ブータン国水力発電開発事業
（協力準備調査（有償））
ドラフトファイナルレポート

ブータン国水力発電開発事業
(協力準備調査(有償))
ドラフトファイナルレポートワーキンググループの論点

ブータン国水力発電開発事業
(協力準備調査(有償))
ドラフトファイナルレポート

図1 Sankosh ダム地点における河川流入量の経年変化

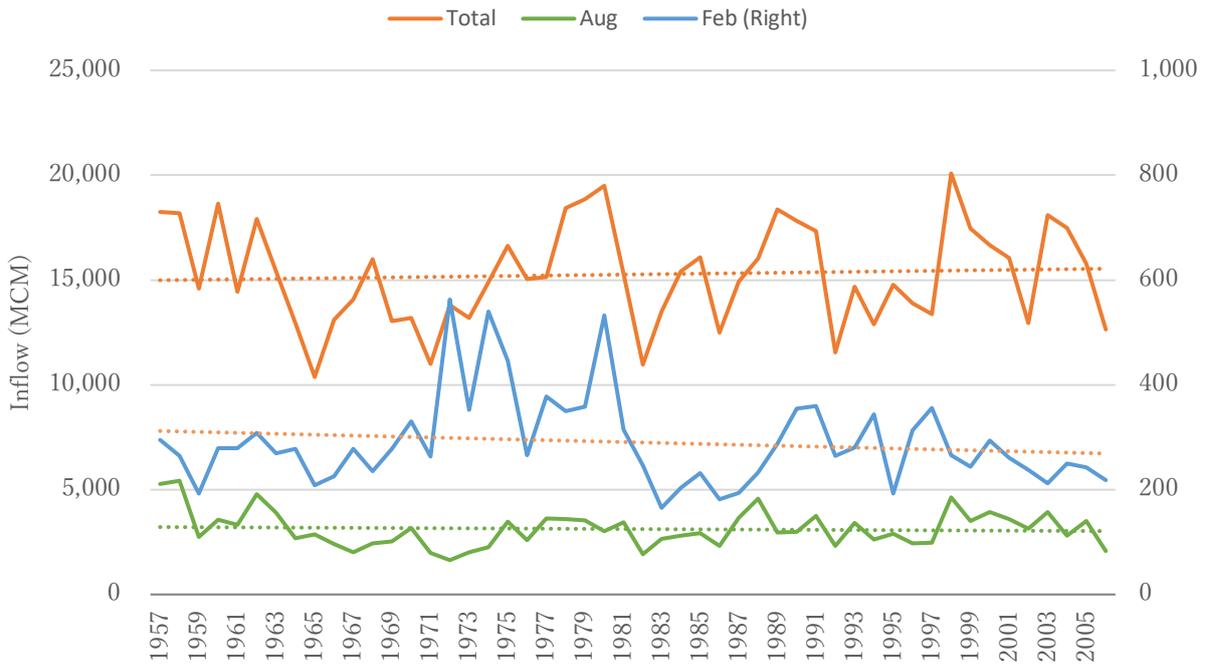
2.	P102	過去10年以上前と現在を比較した場合、降雨量の大きな変化は観測されていますか？同時にflow dataにも影響が出ていますか？(質)	林委員	過去10年以上前と現在を比較した場合、降雨量の大きな変化は観測されていません。巻末の図1にブータンのSankoshダム地点における1957年から2006年の河川流入量の推移を示しますが、50年間において毎年の総流入量は若干増加傾向を示していますが、乾季である2月には若干減少傾向を示しています。しかしながら、毎年の河川流量には大きなばらつきがあり、この50年間のデータを見る限りでは、顕著な傾向はみられません。

図2 Supply and demand balance for each month in 2023

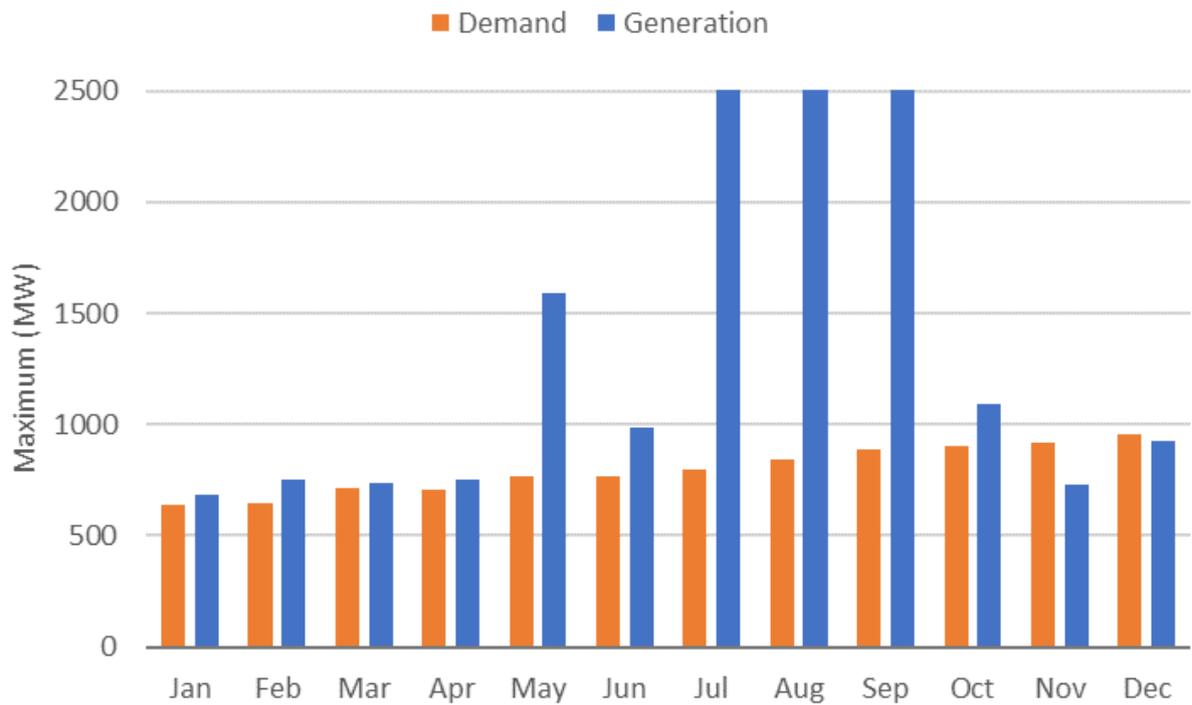
17.	DFR P22	Figure2-8 では 2023 年 1 月以降、4 月、7 月と月の最大デマンドが単調増加しているように見えますが、Figure2-9 は 1 月に比べ 4 月は低下、7 月は 1 月と同程度で推移しているように見えます。この 2 つのグラフは異なる量を表しているのでしょうか？（質）	柴田 委員	<p>ご指摘ありがとうございます。</p> <p>図 2-9 の 1 月～5 月の需要と 1 月～9 月の発電量の数値に間違いがありました。図 2-8 のグラフが正しい数値となるため、図 2-9 を差し替えます。（巻末の図 2 参照）</p>

図3 保護区ゾーニングと森林タイプの関係図

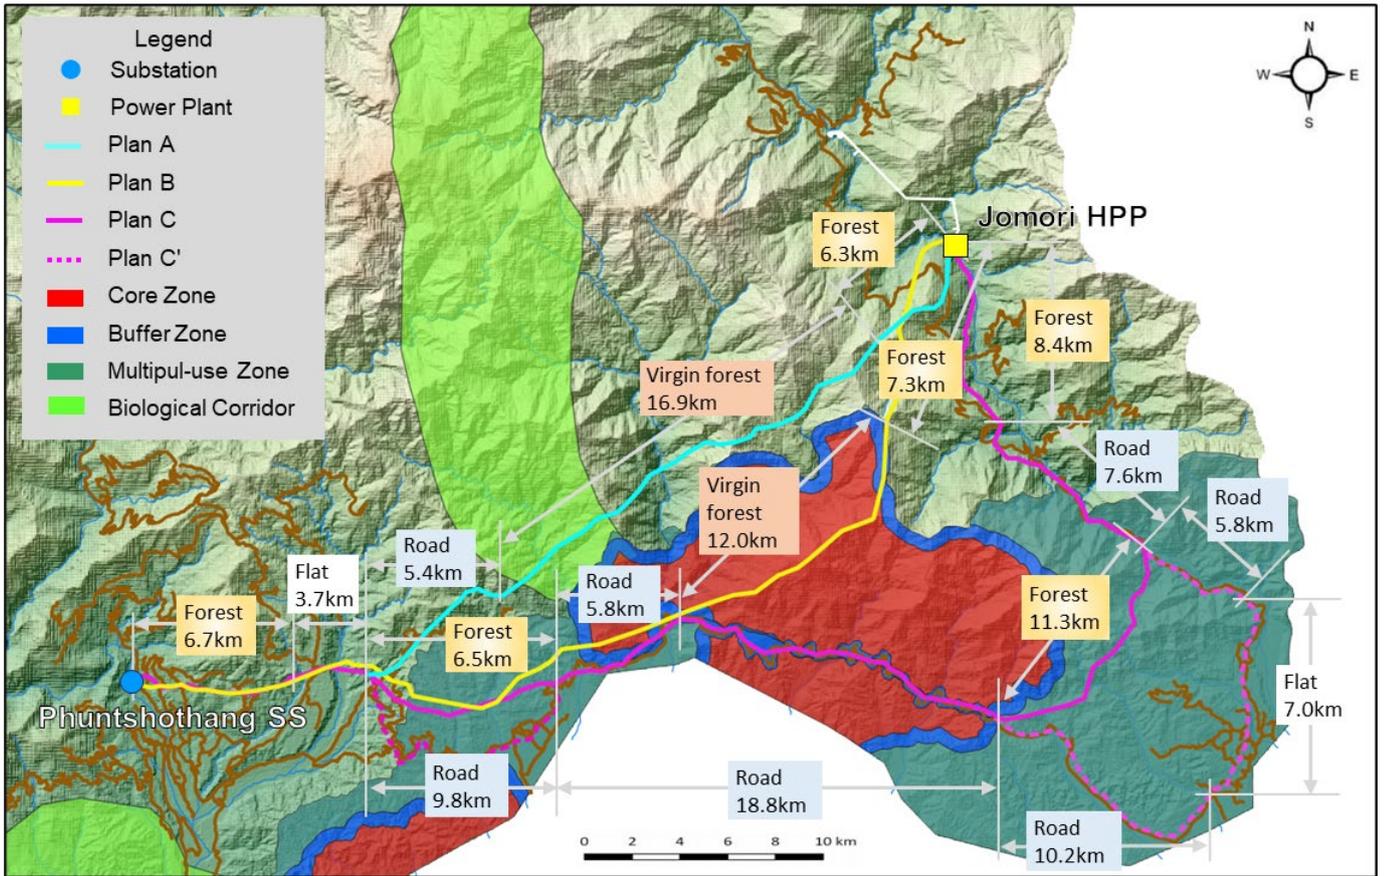
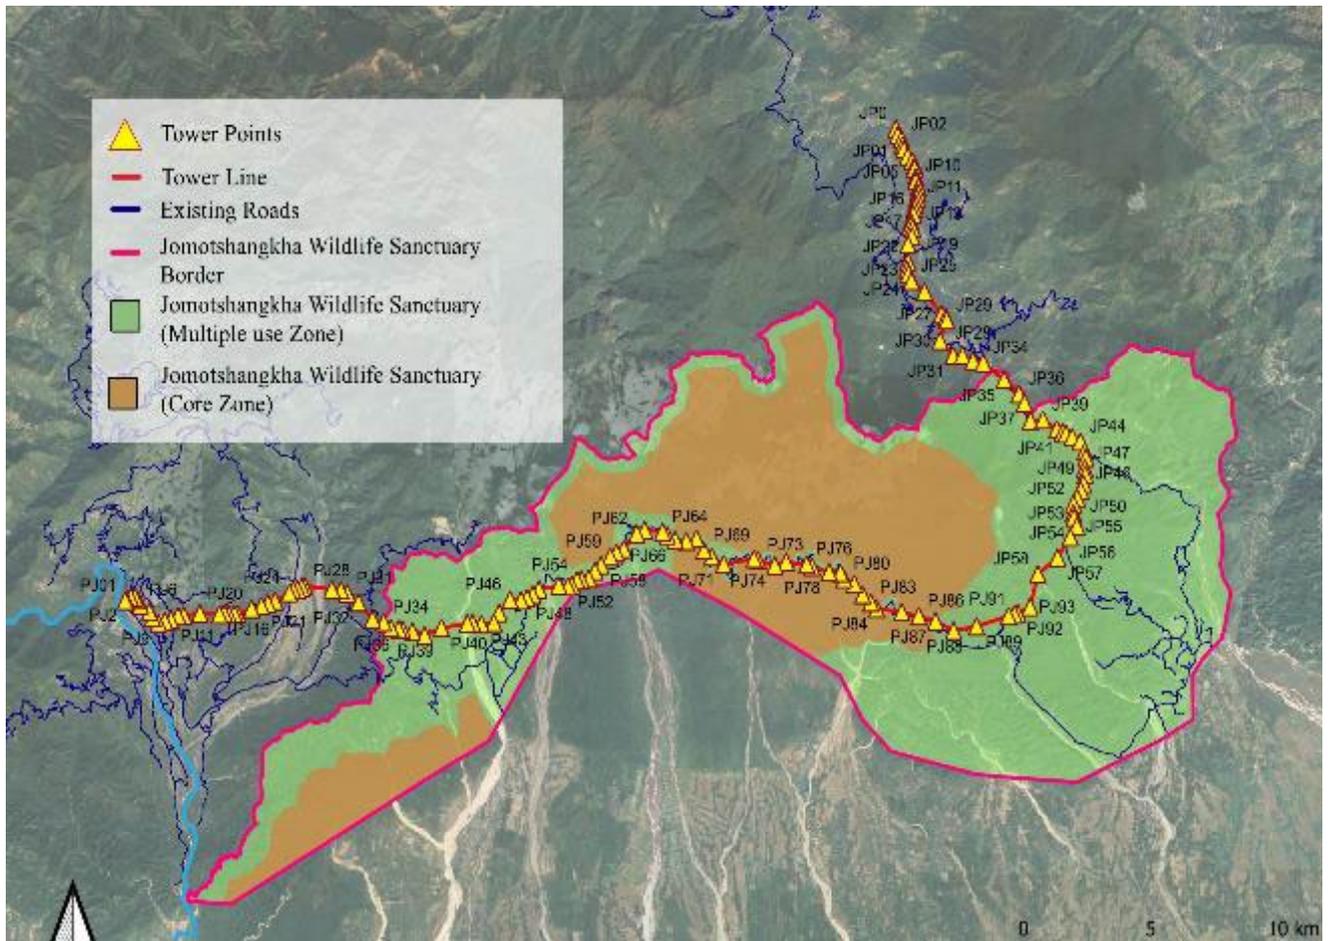
23.	P534	Table6-32 の表と P530 の Fig.6-20 の対応関係が分かりにくいです。また、特に、右側のマルチプルユースゾーンで道路沿いではない箇所、中心のコアゾーンの左側で道路沿いでない部分は table6-32 のどこでしょうか？（質）	林委員	DFR(ページ 533)の図 6-21(Length of each route for each category)にゾーニング区分を表示し、表 6-32 との対応関係を分かりやすくしました。（巻末の図 3 参照）

図5 Tendruにおける月別平均降雨量（1996-2017）

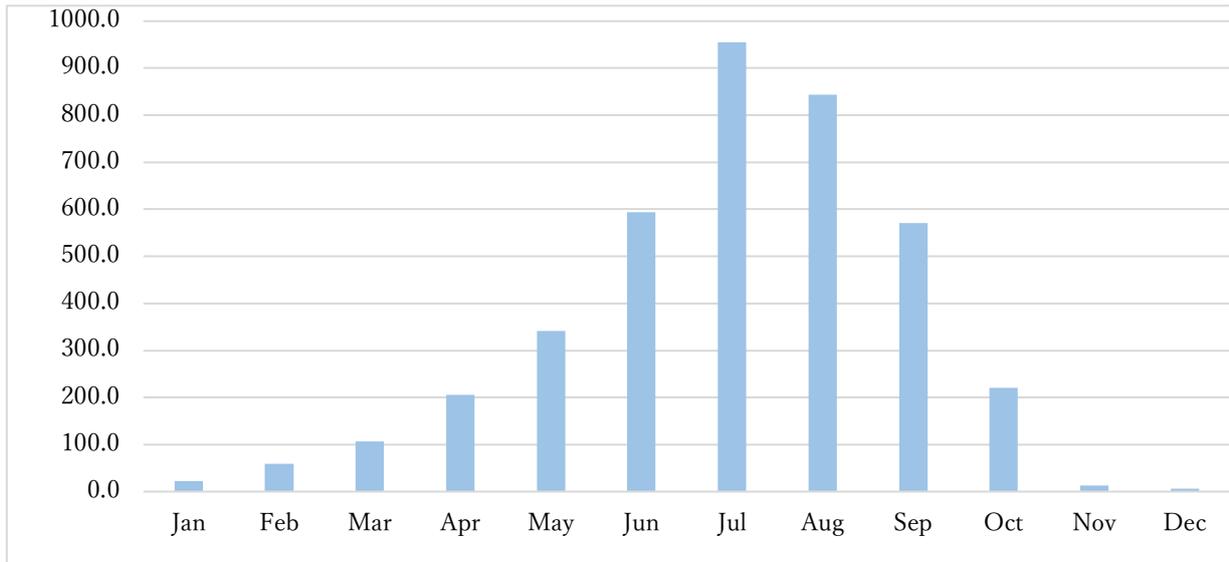
30.	DFR P.47	Druk Bindu 降雨量 Figure 3-2、3-3 対象としている期間が不明です。教えてください。また、FR においては記入して下さい。（質・コ）	阿部 委員	Fig.3-2 の対象期間は 1996-2021 です。また、Fig.3-3 は DPR との整合を考慮して巻末の図 5 のグラフに差し替えます。対象期間は 1996-2017 です。FR において対象期間を記載します。

図6 各ドナーによる既設（新設）水力発電所

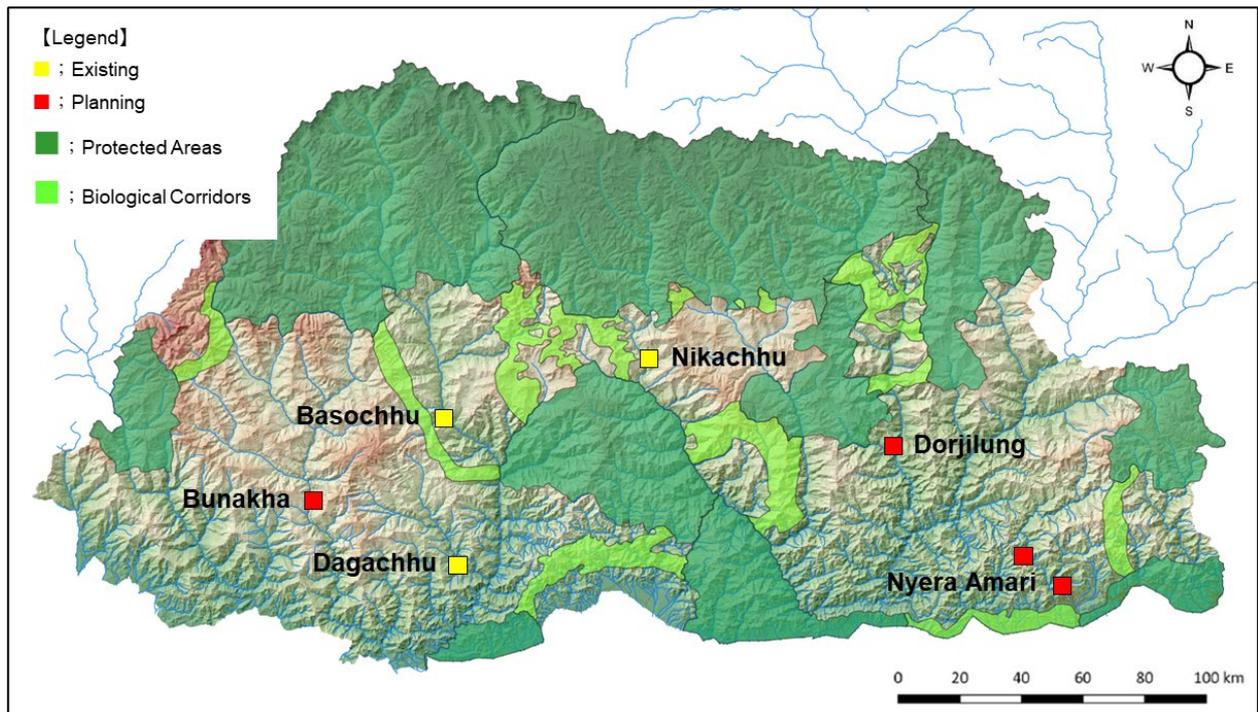
68.	P38	各ドナーの実施する/した水力発電開発の場所の地図はありますか？それらの場所に保護区を重ねた図面などがあるとよりよいのですが？（質）	林委員	図面を作成し、FR にて追加いたします。（巻末の図 6 参照）
69.	DFR xix	略表の中で BHSL が二つあり、一つは不要（コ）	貝増委員	ご指摘ありがとうございます。修正いたします。
